Antwoordnota

Ontwerpwijzigingsplan en ontwerp-omgevingsvergunning Windturbines Damen Shipyards

Figuur 1
Maatgevende reflectie tegen hoog gebouw

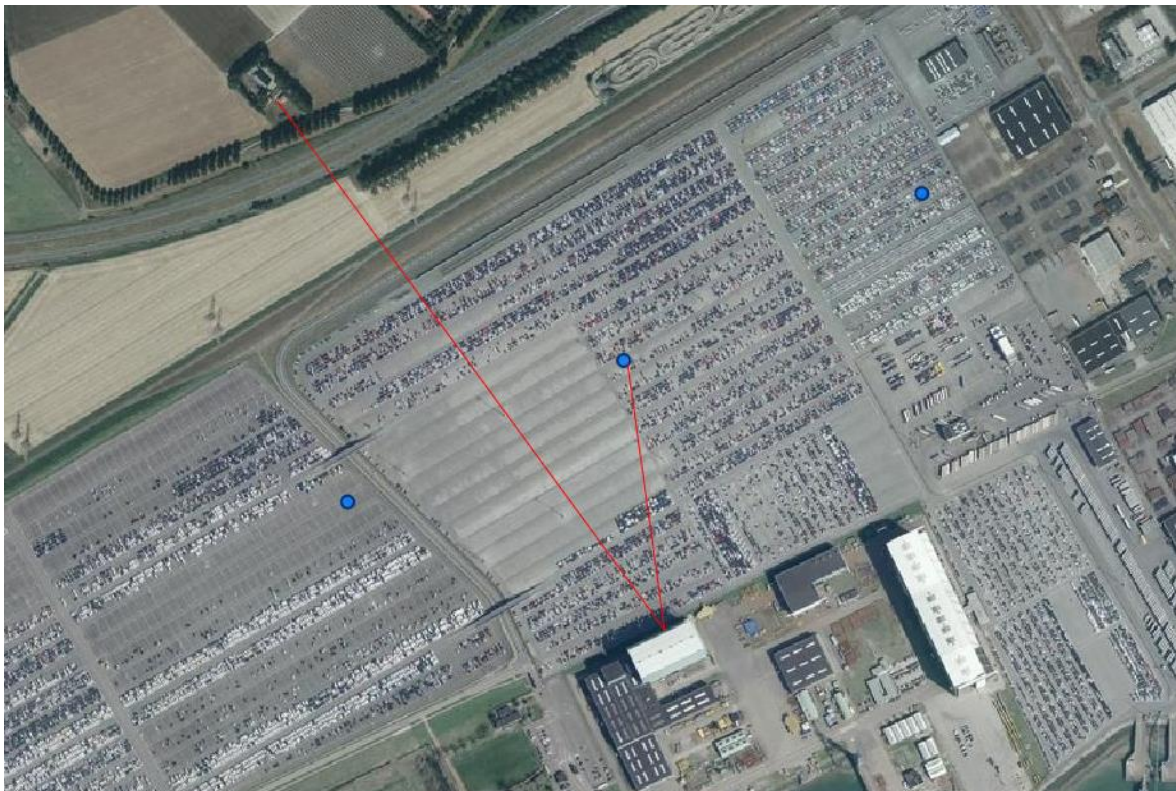
4. De turbines staan dicht bij de loodsen, wat voor een weerkaatsing van het geluid kan zorgen. Verzocht wordt te onderbouwen waar dit in het rekenmodel is opgenomen.	Volgens de RUD en een tweede onafhankelijk deskundig adviesbureau, LBP Sight (zie bijlage 2) is, gezien de ligging en onderlinge afstand tussen de windturbines, de loodsen én de omliggende woningen, het effect van de weerkaatsing van windturbinegeluid op de loodsen van Damen verwaarloosbaar. In het algemeen is reflectie tegen een gebouw als gevolg van windturbinegeluid alleen relevant als woningen zich binnen circa 50 meter bevinden van grote of hoge gebouwen. Dit is hier niet het geval.	Aan dit onderdeel van de zienswijze wordt in zoverre tegemoet gekomen dat in een notitie de geluidsgevolgen nader zijn toegelicht. Deze notitie van 27 september 2019 wordt als bijlage 2 bij deze antwoordnota gevoegd (en vormt daarmee tevens een bijlage bij het wijzigingsplan).

Zienswijze 3 – particulier 1. Betrokkene geeft aan dat niet is aangetoond dat weerkaatsing geen negatief effect heeft en ziet deze onderbouwing graag tegemoet in een rekenmodel en geen veronderstelling.	Volgens de RUD en een tweede onafhankelijk deskundig adviesbureau, LBP Sight (zie bijlage 2) is, gezien de ligging en onderlinge afstand tussen de windturbines, de loodsen én de omliggende woningen, het effect van de weerkaatsing van windturbinegeluid op de loodsen van Damen verwaarloosbaar. In het algemeen is reflectie tegen een gebouw als gevolg van windturbinegeluid alleen relevant als woningen zich binnen circa 50 meter bevinden van grote of hoge gebouwen. Dit is hier niet het geval.	Aan dit onderdeel van de zienswijze wordt in zoverre tegemoet gekomen dat in een notitie de geluidsgevolgen nader zijn toegelicht. Deze notitie van 27 september 2019 wordt als bijlage 2 bij deze antwoordnota gevoegd (en vormt daarmee tevens een bijlage bij het wijzigingsplan).

3. Vraagstelling: Heeft de weerkaatsing van het geluid op de grote loodsen van Damen effect op de geluidbelasting van de woningen?

Een dergelijke weerkaatsing is met de gebruikelijke rekenmodellen kwantitatief vast te stellen. In het algemeen is reflectie tegen een gebouw door windturbinegeluid alleen relevant als woningen zich binnen circa 50 meter bevinden van grote of hoge gebouwen. Dit is hier niet het geval. Figuur 1 geeft de meest relevante reflectie weer.

Dit betreft een reflectie waarbij het gereflecteerde geluid een afstand van 1.200 meter aflegt terwijl het directe geluid een afstand van circa 500 meter aflegt. De bijdrage van het gereflecteerde geluid is dan circa 11 dB lager dan het directe geluid. Dit kan leiden tot een toename van 0,3 dB. In werkelijkheid is de toename lager doordat:

- Het gebouw niet de hele windturbine zal reflecteren, gezien de grootte van de windturbine ten opzichte van het gebouw.
- De reflectie voor een willekeurige woning maar voor één of hooguit twee turbines tegelijk optreedt. De toename van het geluid van het hele windpark is dus lager dan 0,3 dB.

Op basis hiervan wordt verwacht dat het effect van reflectie in de hoge gebouwen in de orde van 0,1 en hooguit 0,2 dB ligt. Dit is verwaarloosbaar.
